Rana kommune - Reguleringsplaner - Varsel om planoppstart - Detaljreguleringsplan - Langvassheia grustak - Endring - PlanID 5021 - Uttalelse fra Avinor

Vi viser til henvendelse, datert 05.03.2025, vedrørende varsel om planoppstart av detaljreguleringsplan for Langvassheia grustak, endring, planID 5021, i Rana kommune.

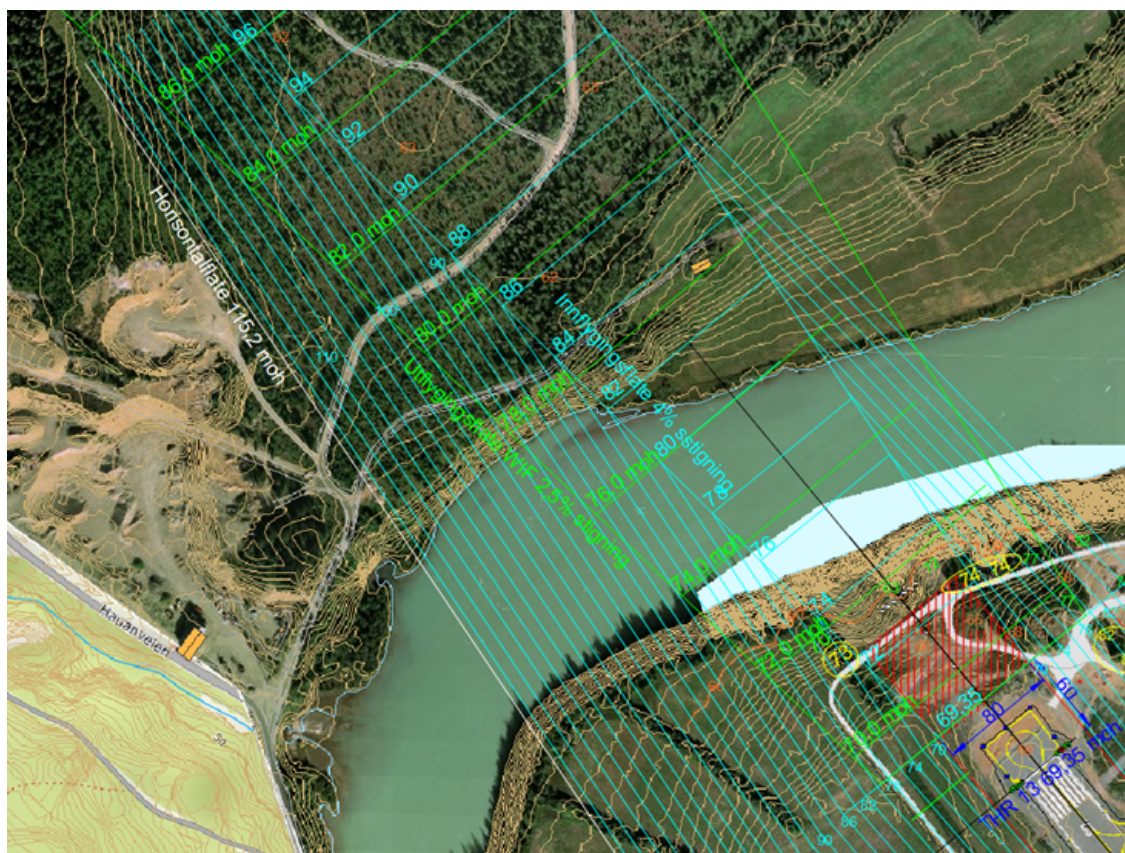
Terrenghøyden innenfor planområdet ligger på ca. kote 48 – 75 meter over havet (moh). Det meste av planområdet ligger under horisontalflaten som ligger på kote 115,2 moh, med god høyde fra bakkenivå og opp til hinderflaten (horisontalflaten), jf. flybilde nedenfor med dimensjonerende restriksjonshøyder tegnet inn. Østre del av planområdet ligger til dels under sideflaten som har høyder fra ca. 90 moh lengst øst, stigende med 20% mot vest, og dels under 2,5% utflygingsflate (hinderfri flyoperativ flate) med strengest restriksjon ved veien i sør-øst, hvor denne hinderfrie utflygingsflaten ligger på kote 81 moh. Det ser ut til at det minimum vil være ca. 18 – 20 meter fra bakkenivå opp til sistnevnte hinderfri flyoperativ flate.

Avinor ber om at følgende bestemmelse tas inn i detaljreguleringsplanen:

Høyderestriksjonsflater/hinderflater i restriksjonsplanen for Mo i Rana lufthavn Røssvoll

Det må ikke etableres anlegg som gjennomtrenger hinderflatene i restriksjonsplanen for Mo i Rana lufthavn Røssvoll samt en 2,5% hinderfrie utflygingsflate mot nordvest. Dersom det skal benyttes kran, skal Avinor Mo i Rana lufthavn Røssvoll varsles på forhånd og avklare vilkår for kranbruken.
